## Recueil des avis issus de la consultation auprès des ministères et organismes

Construction et exploitation d'un lieu d'enfouissement technique sur le territoire de la ville de Dolbeau-

Projet : Mistassini par Excavations Dolbeau inc.

Numéro de dossier : 3211-23-090

Figure 3 : Localisation des stations de mesure

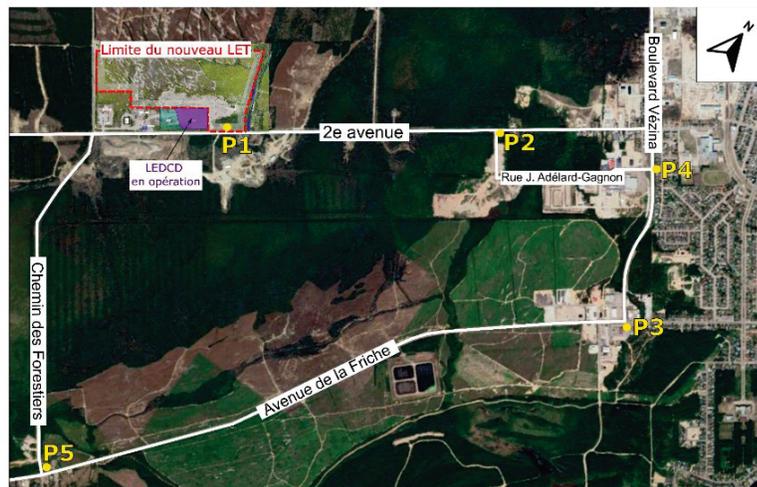
Comme mentionné à l'Étude : « La Figure 4 présente la localisation de futur LET, les habitations les plus sensibles à proximité du site (H1 et H2 indiquées en rouge dans la figure) et les locaux des exploitants de LEDCD et du futur LET (900, 950, 906 et 981 2e Av, indiquées en orange). »

« Il est à noter que le degré de perturbation est qualifié "fortement perurbé" dû au fait que les mesures ont été effectuées à proximité des routes, et non à l'intérieur du terrain des résidents. Néanmoins, l'augmentation du degré de perturbation dû à l'ajout des camions est le même. » (page 33 de l'Étude à la fin de la section 8,2).

Figure 4 : Localisations du futur LET, des locaux des exploitants et des habitations les plus sensibles  
La Figure 3 et le Tableau 5 présentent les emplacements des stations de mesure.

Figure 11 : Carte de bruit – Phase 1 : Phase de construction de la cellule 1A

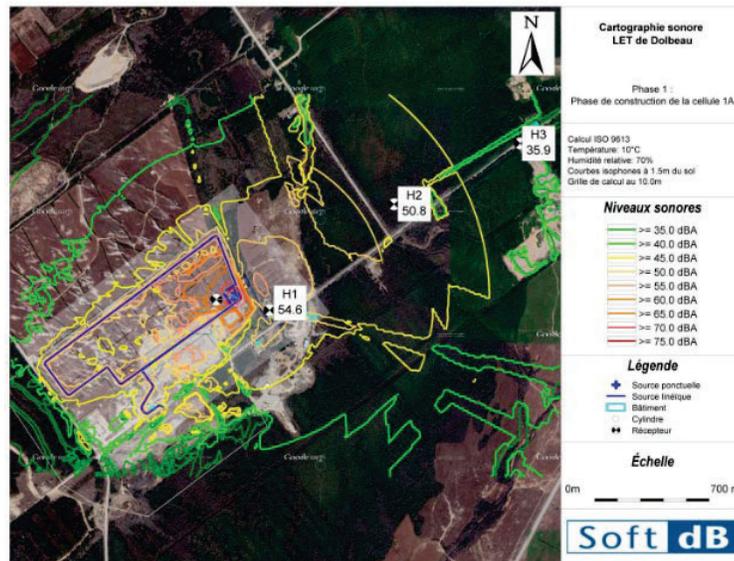
Selon toute vraisemblance, ceux-ci ne devraient pas dépasser 45 dBA de jour alors que la simulation de l'Étude présente des niveaux de 54,6 dBA à H1 et de 50,8 dBA à H2 comme présentés à la figure 11, et ce, sans tenir compte du niveau d'incertitude qui doit être ajouté.
